Cet avis d'hydrogéologue agréé est basé sur le dossier réalisé par la société Saunier et associés en mars 2008, ainsi que sur les données enregistrées lors des visites de terrain du 16 novembre 2007 et du 30 avril 2008.

Avis d'hydrogéologue agréé réalisé pour

**la définition des périmètres de protection
des
Captages des sources du Mont de Vannes
sur la commune de
Saint Barthélémy
et des
Forages de Saint Germain
sur la commune de Saint Germain
pour la Commune de Lure**

Juillet 2008

Plan initial des ouvrages du Mont de Vanne

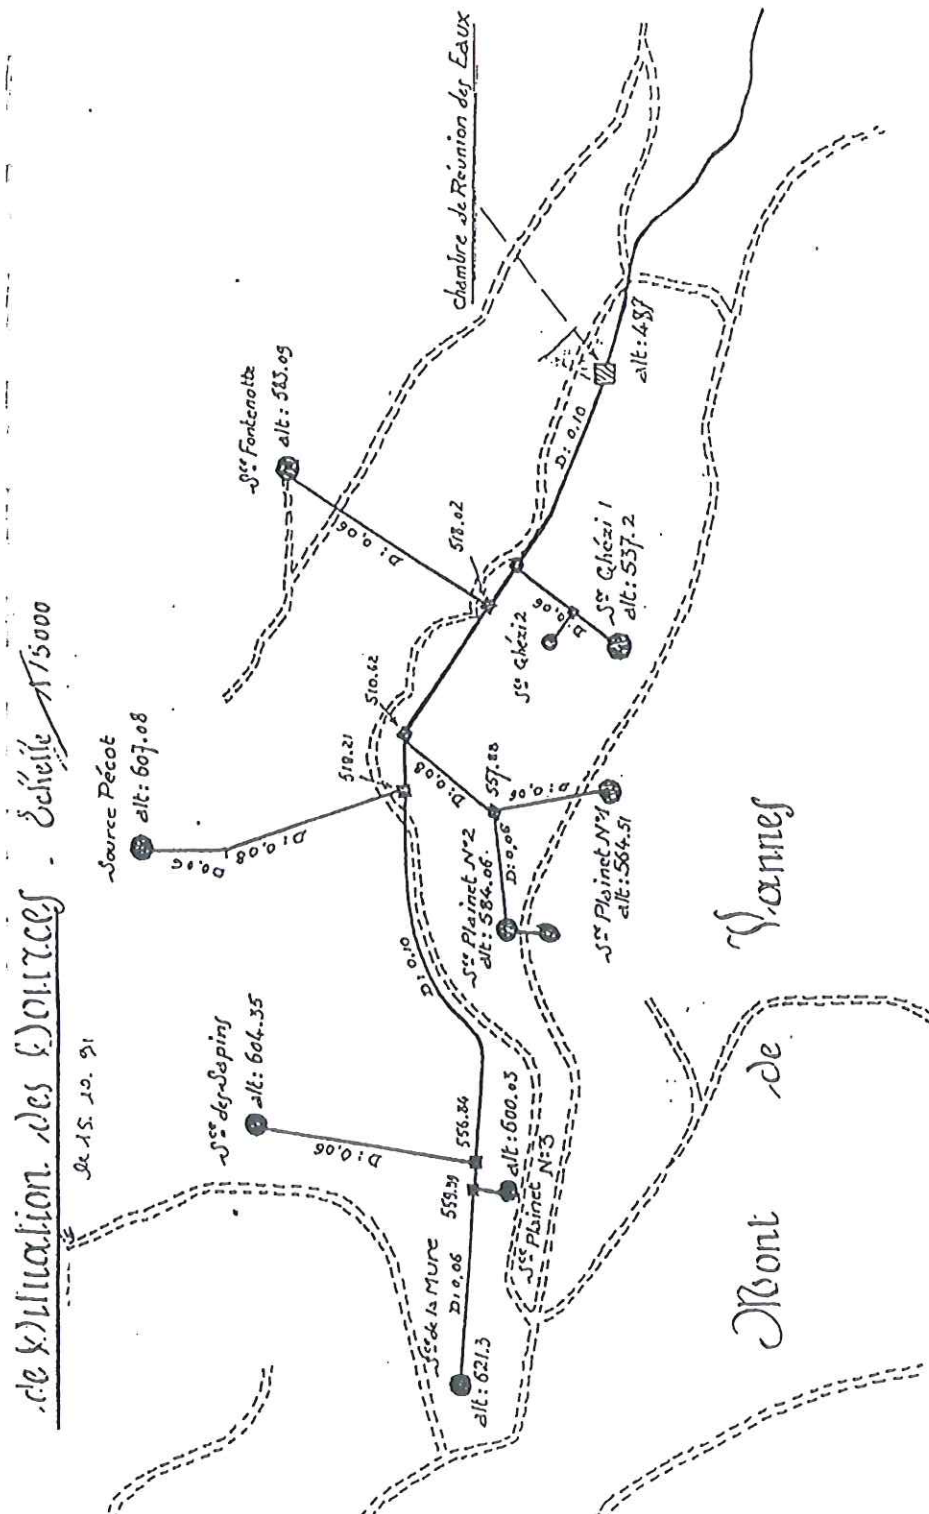
Le plan des ouvrages fourni dans l'étude préalable ne correspond pas, de façon sensible, avec le plan fourni par la société Véolia lors de la visite de terrain. Cette constatation justifie notamment la demande d'établissement de plans précis par un géomètre (voir préconisations).

Il apparaît que les captages, s'ils sont bien connus par le personnel de la société gestionnaire ne sont pas réellement ni localisés, ni décrits précisément. En particulier, le rapport préalable ne fournit pas une description suffisante des captages de sources et de leur ouvrages annexes. Il sera donc nécessaire d'établir ces plans pour cette procédure de DUP.

Deux types de documents seront à établir :

- un plan de situation précis de chaque ouvrage, captage, brise charge, réservoir. Ce plan permettra également de situer approximativement la situation des canalisations de liaisons.
- un descriptif précis de chaque ouvrage (dimensions, aménagements intérieurs, diamètre et longueur des drains, situation du trop-plein éventuel, diamètre et identification des canalisations de liaison)

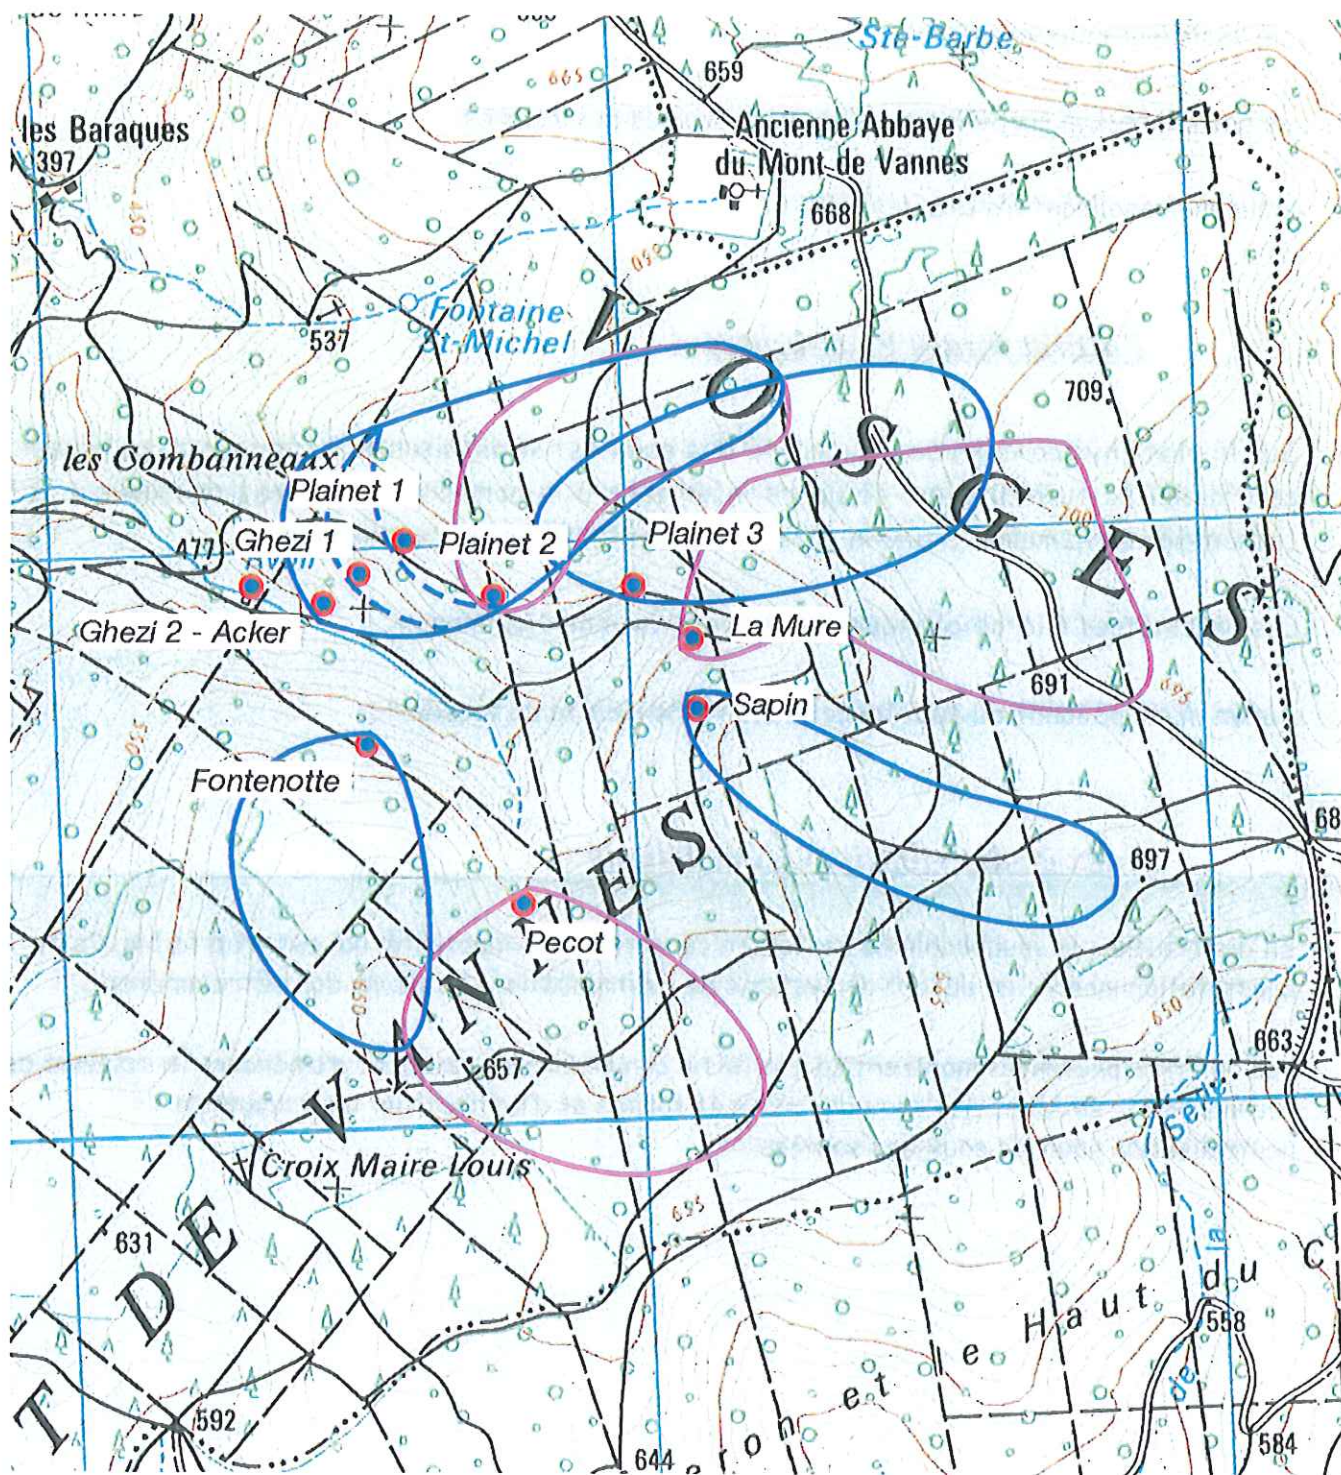
En distribution, le seul problème rencontré concerne la conductivité, qui est trop faible. Cette constatation montre un défaut du système de neutralisation, qui devra donc être amélioré.

Les chiffres présentés montrent qu'à la fois il conviendra de revoir et d'améliorer le système de neutralisation existant des eaux des puits et forage et d'instituer un traitement de neutralisation pour les eaux des sources.

Tracé - fond cadastral

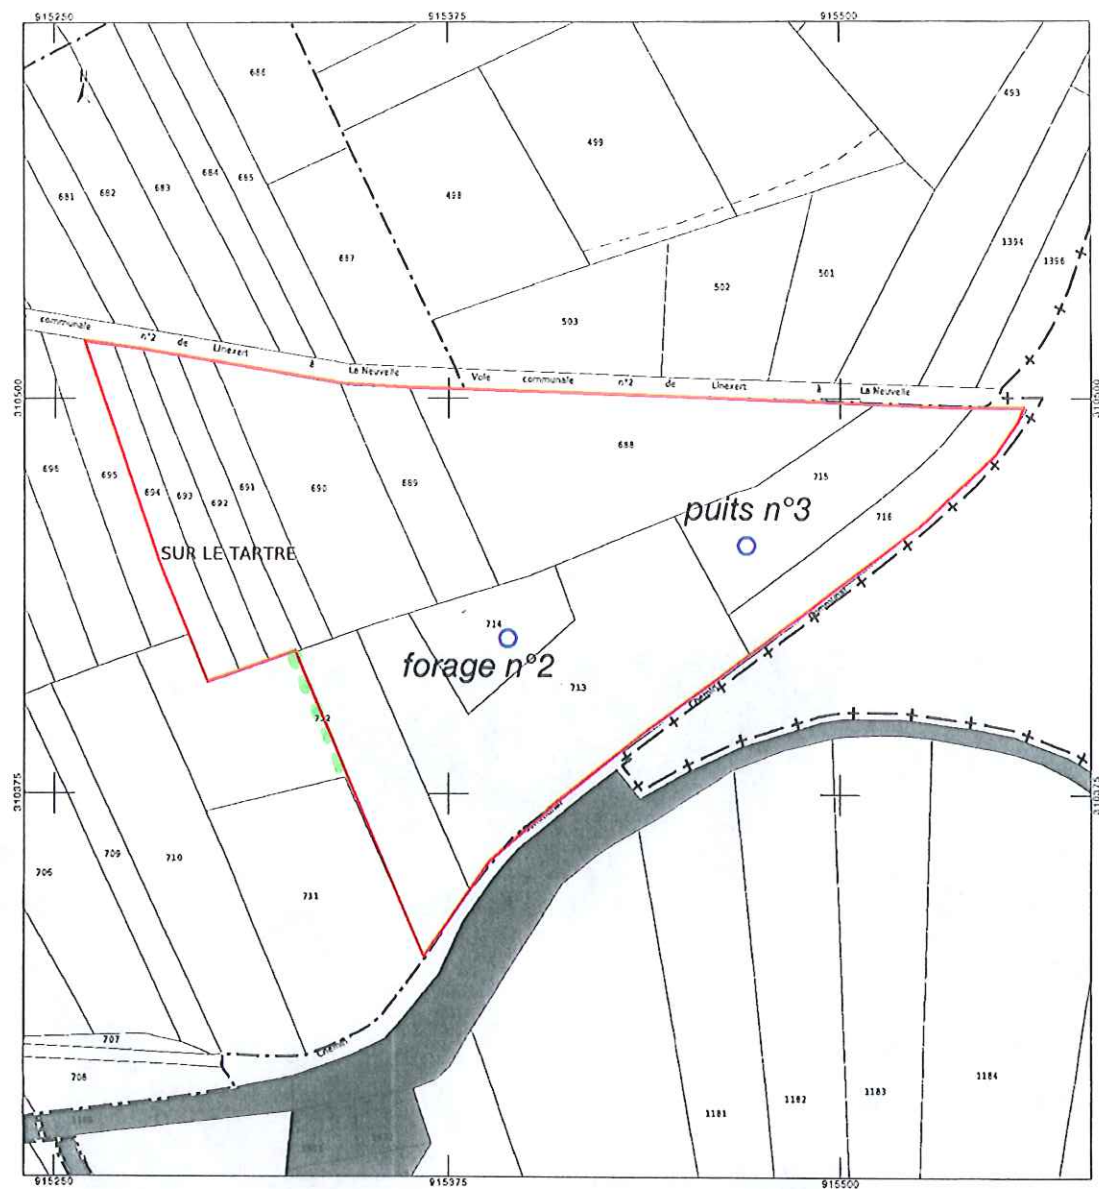
Remarque : la comparaison entre la photographie aérienne et le fond cadastral montre la nécessité d'ajustements. Il serait donc utile de faire réaliser, si cela n'a déjà été fait, un lever de géomètre qui précisera la situation exacte du périmètre actuellement délimité, qui correspond au PPI préconisé.
